ID: Codice procedura (ID_VIP/ID_MATTM):10844

Impianto per la produzione di energia elettrica da fonte eolica, costituito da 6 aerogeneratori della potenza complessiva di 37,2 MW, un sistema di accumulo da 25 MW e relative opere connesse in località "Rempillo" nel comune di Pitigliano (GR).

ALLEGATO alle OSSERVAZIONI all' IMPIANTO EOLICO denominato REMPILLO nel COMUNE di PITIGLIANO (GR). Composto da n. 5 immagini e n. 5 pagine

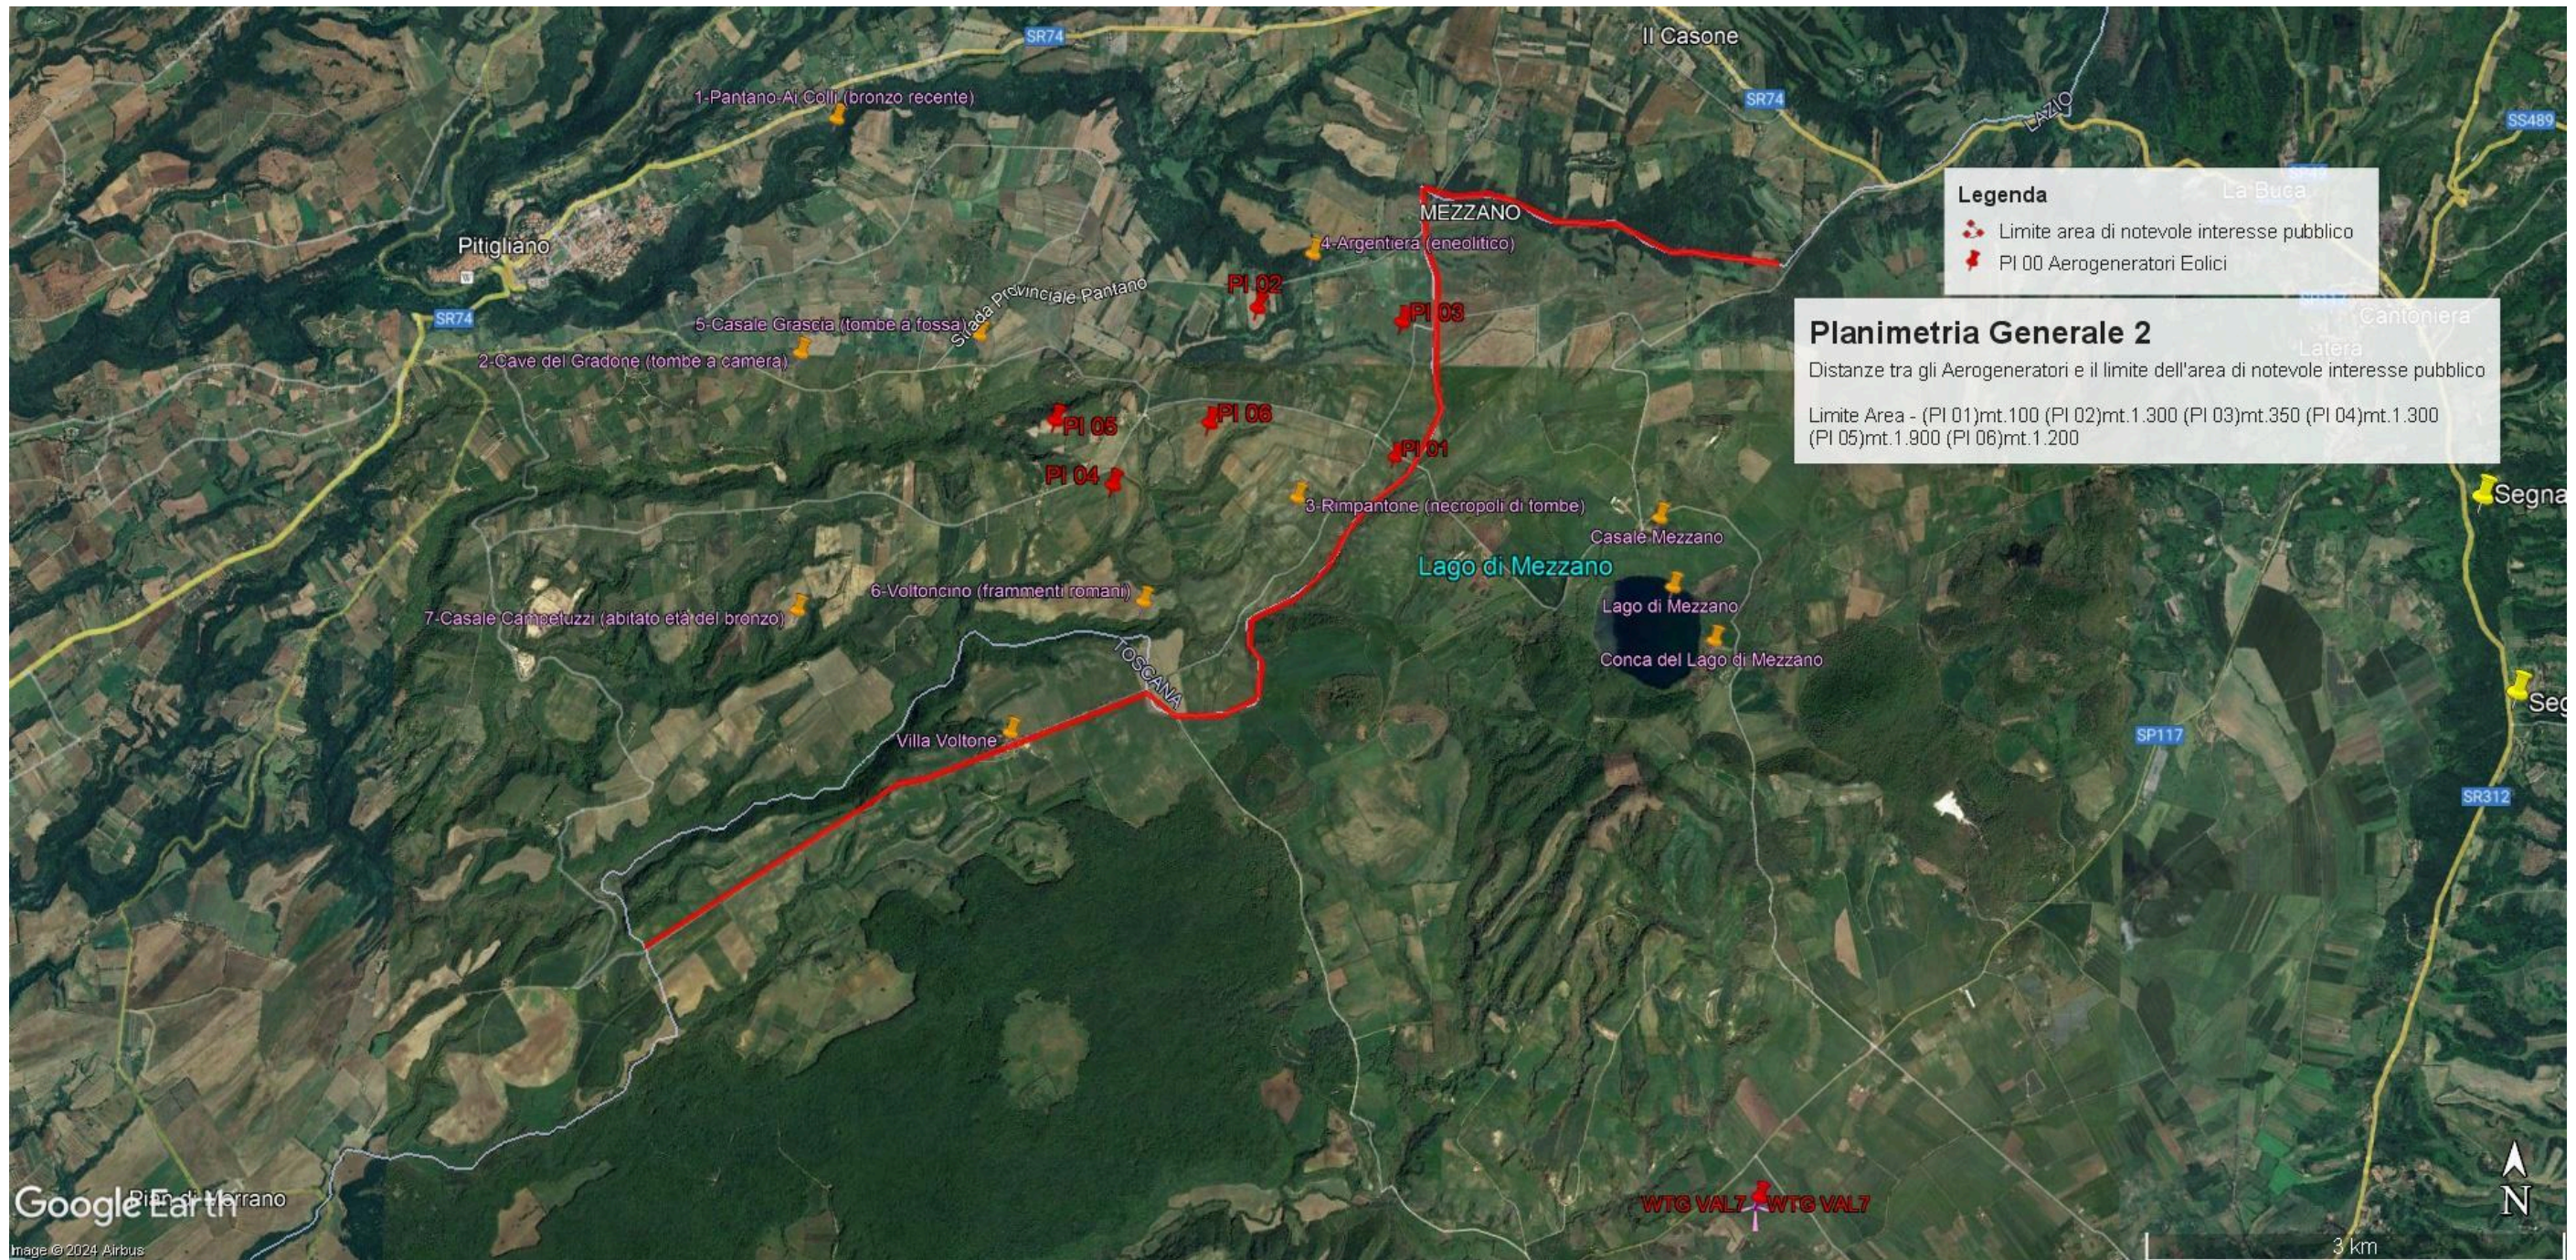
Immagine n. 1. Linea rossa indicante il confine Regioni Lazio-Toscana che coincide con parte del Perimetro del **vincolo di notevole interesse pubblico** ex art. 136 Codice Beni Culturali “ **Conca del Lago di Mezzano e territorio circostante**” ed i sei aerogeneratori localizzati con segnaposto rossi da P01 a P06 e ricadenti all’interno delle fasce di rispetto di 3 km dal bene vincolato e quindi in **area non idonea** al loro insediamento (ex art 20 co. 8 lettera c quater del D.Lgs n. 199/2021 e ss.mm.ii).

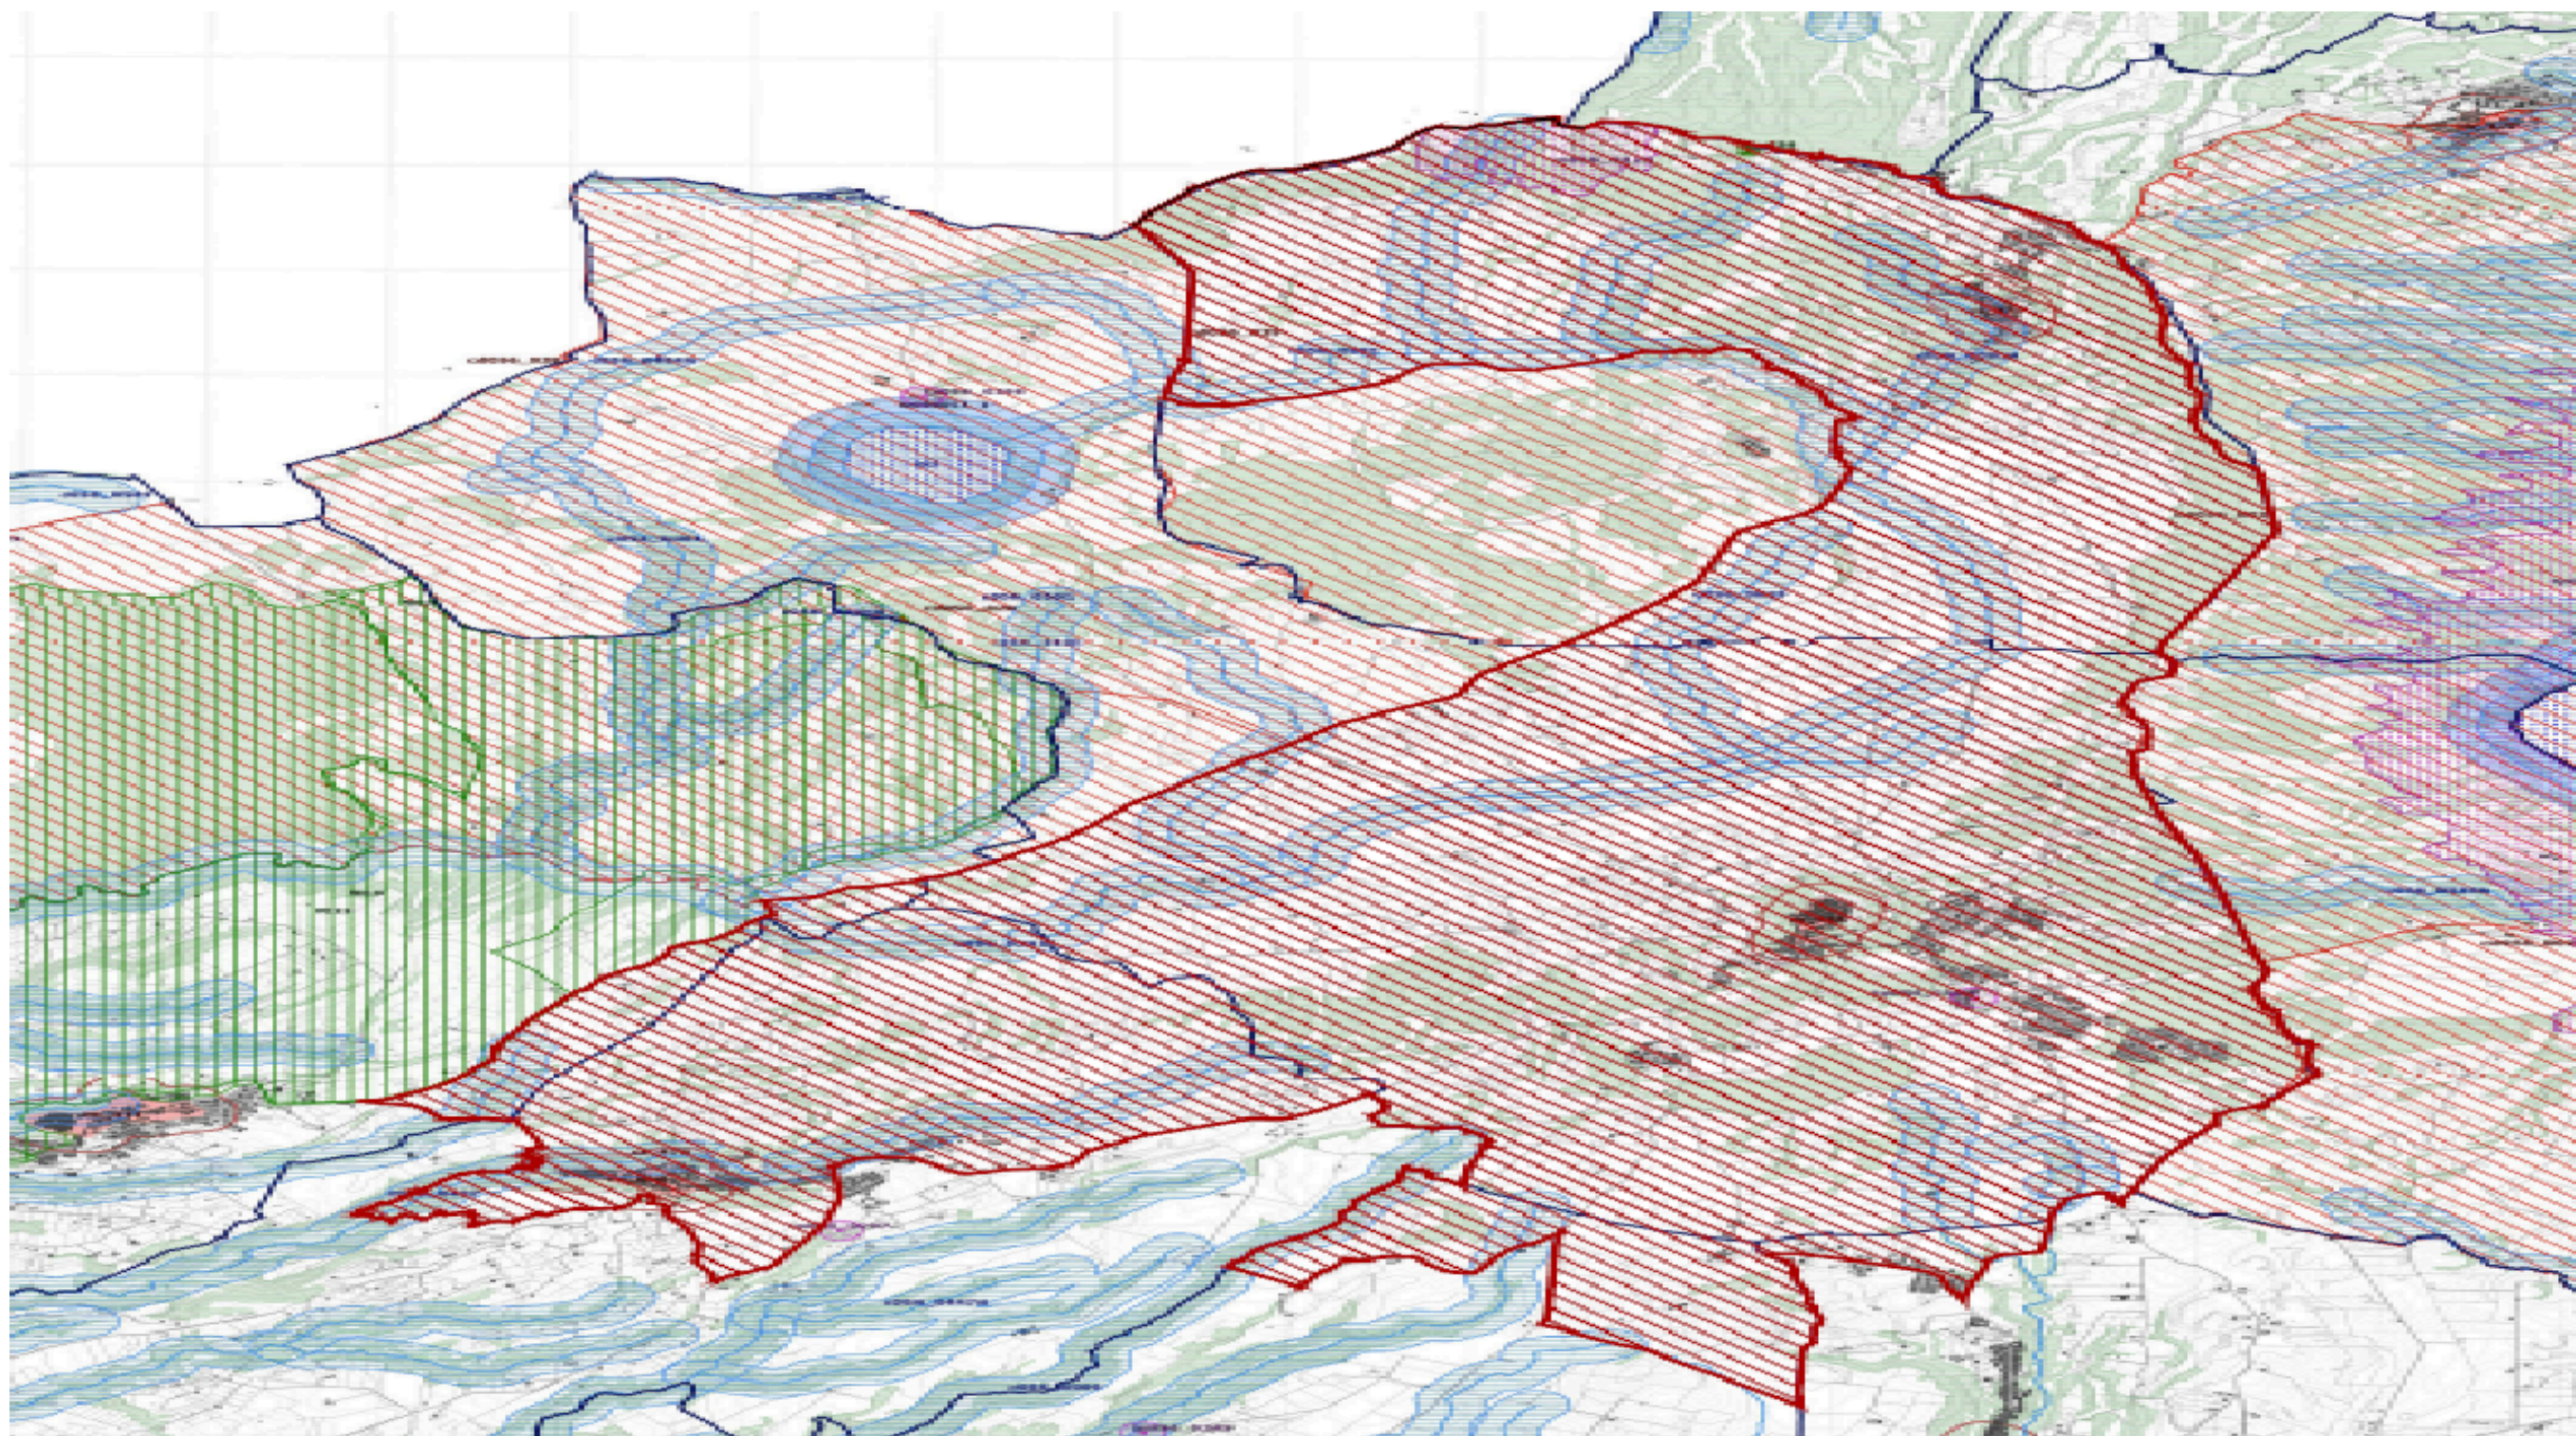
Immagine n. 2. *Mappa tratta dalla proposta di nuovo vincolo “Ambito paesaggistico, geologico e geomorfologico dell’orlo della caldera di Latera e delle sue pendici interessate dai centri eruttivi periferici”* (si veda a riguardo la proposta pubblicata sul sito del MIC in data 09/08/2023) che conetterà le aree di notevole interesse pubblico ex art. 136 del D.Lgs n. 42/2004 “ Conca del Lago di Mezzano e territorio circostante” a sinistra e “Conca del Lago di Bolsena” a destra

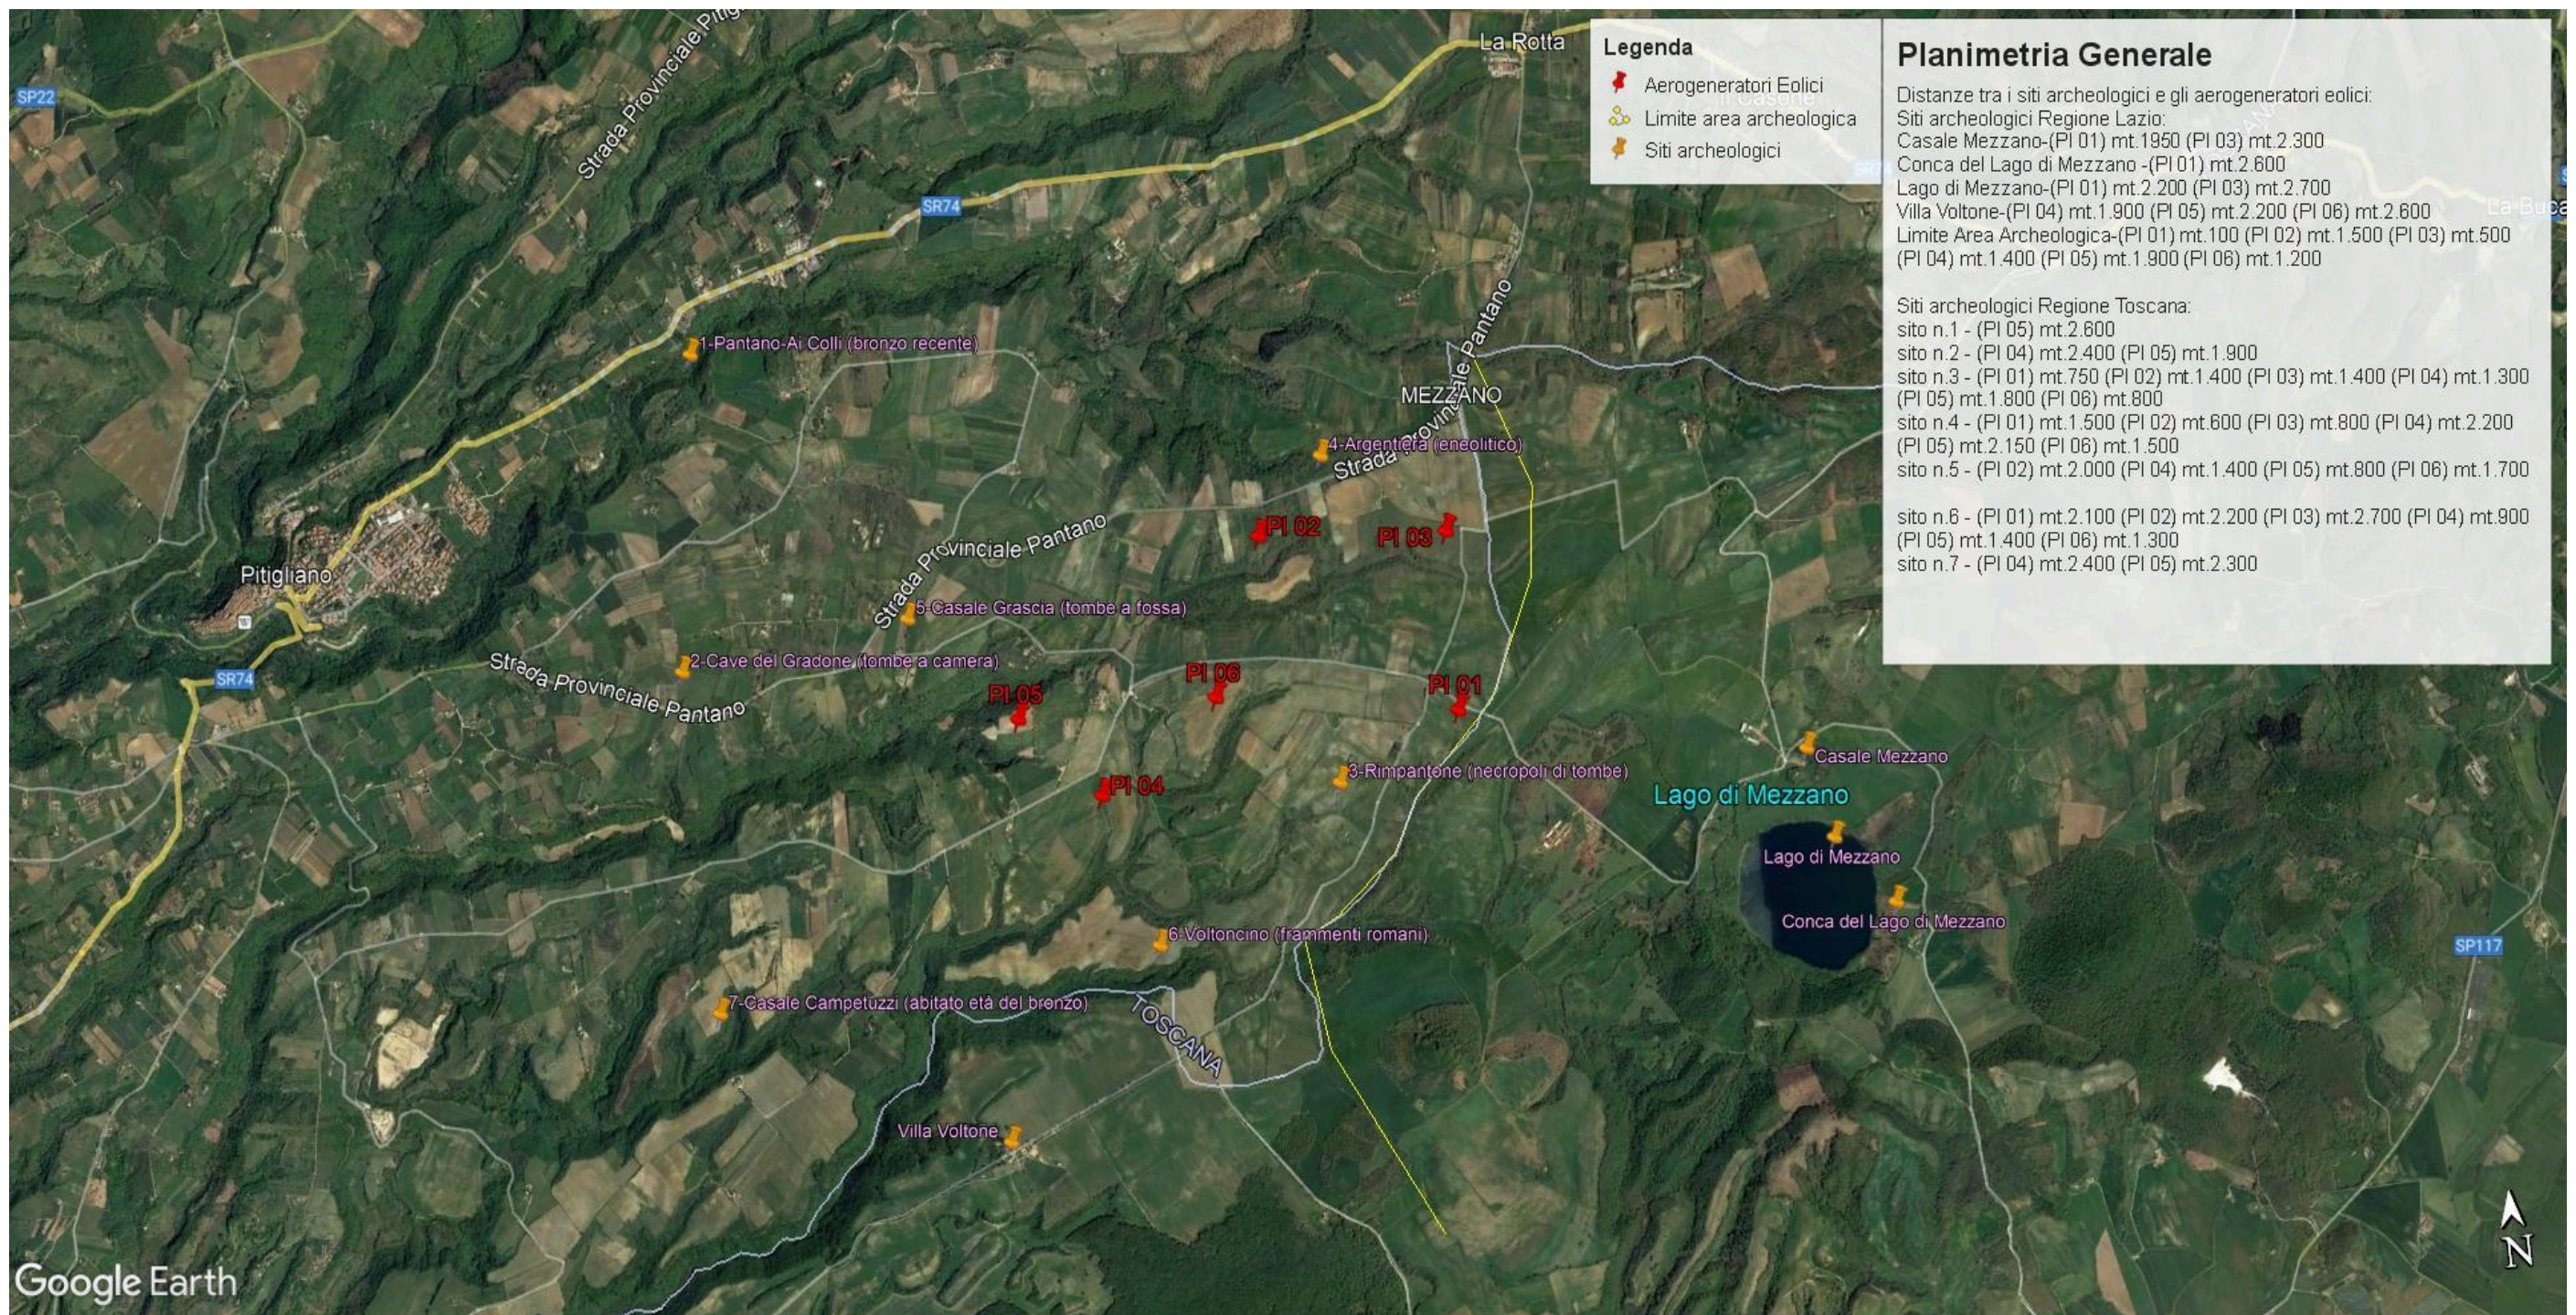
Immagine n. 3. Impatti dei sei aerogeneratori (in rosso) ricadenti nelle fasce di rispetto dei 3 km dai Beni Culturali (in giallo) e quindi in **area non idonea** al loro insediamento (ex art 20 co. 8 lettera c quater del D.Lgs n. 199/2021 e ss.mm.ii). **Inoltre si segnala che le pale P04 e P05 ricadono all'interno di un'area archeologica e quindi in altra area non idonea.**
